## Autorisation d'exploiter un parc éolien à Chenon (16)

### Avis de l'autorité administrative de l'État compétente en matière d'environnement (article L. 122-1 et suivants du Code de l'Environnement)

Avis 2015-001742 - N°41

### Ferme éolienne de La Plaine (16) Plan de situation

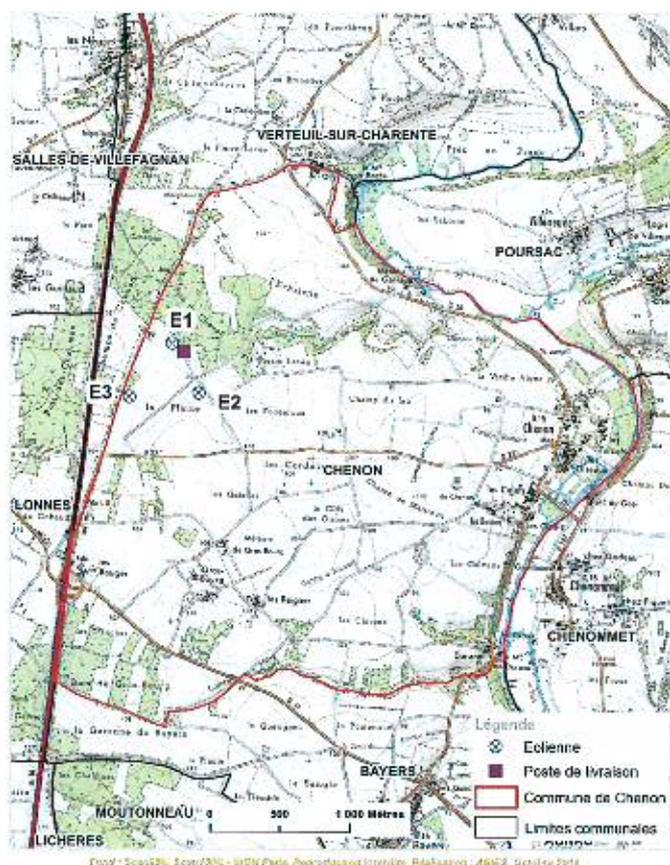
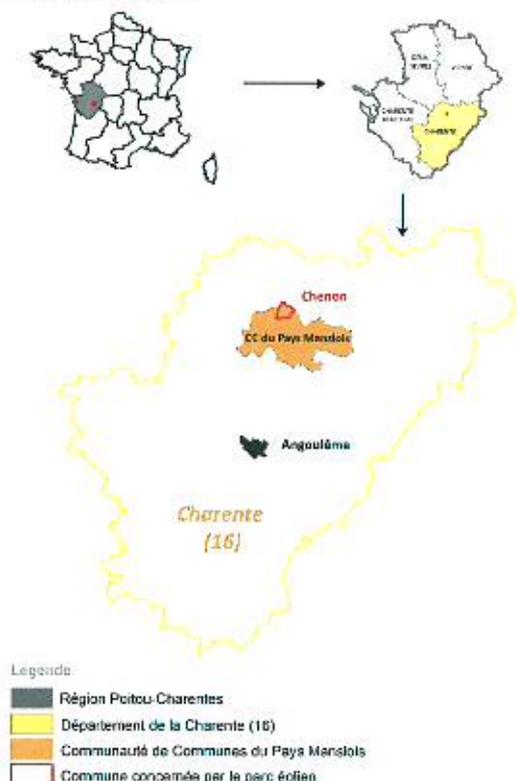
L'électricité produite serait raccordée au réseau au niveau, soit du poste-source de Longchamp, sur la commune de Ruffec (p.66) à environ 10,3 km du site retenu, soit d'un poste-source à créer à environ deux kilomètres du site. Ce nouveau poste source est bien prévu dans le S3REnR<sup>2</sup>, qui a fait l'objet d'un avis d'autorité environnementale, le 14 avril 2015. Le choix du raccordement reste à valider avec RTE. **Pour la bonne information du public, il conviendrait que le porteur de projet fournisse une carte présentant les deux possibilités de raccordement et le cheminement des câbles envisagés depuis le parc.**

Figure 3 : Localisation des couloirs de migration de la Grue cendrée (prénuptial à gauche et postnuptial à droite) (source : champagne-ardenne.lpo.fr)

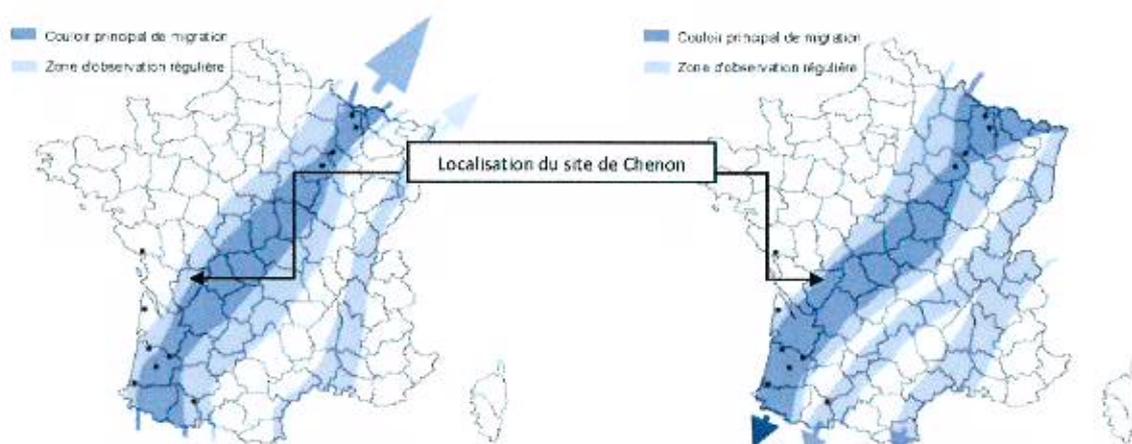
Le secteur se situe, en outre, dans le couloir principal de migration de la Grue cendrée (p.112).

Enfin, l'évaluation des incidences Natura 2000 pour les grues cendrées est bien présente, quoique succincte. Une question plus globale se pose sur la pertinence d'implanter des parcs éoliens dans le couloir principal de migration des grues cendrées. Cette question dépasse le cadre de ce seul projet, qui est certes compact (seulement 3 éoliennes en triangle), mais impacte le couloir de migration des grues cendrées. Elle mériterait cependant d'être évoquée plus globalement par les autorités en charge des décisions.
